**BEBAUUNGS- UND GRÜNORDNUNGSPLAN „HOCHFELD-SÜD BA III“
GEMEINDE HUNDERDORF**

DECKBLATT NR. 1

27.07.2009

PLANLICHE FESTSETZUNG

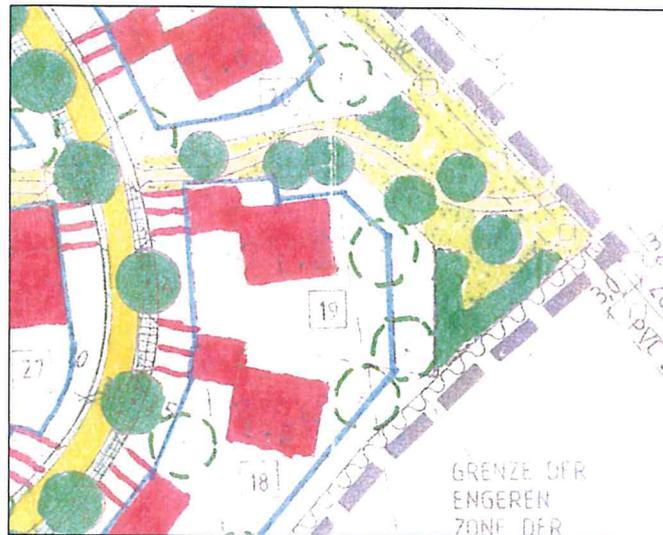
Betroffene Planliche Festsetzungen

- Erweiterung der Baugrenze im Bereich der Garage der Parzelle 19
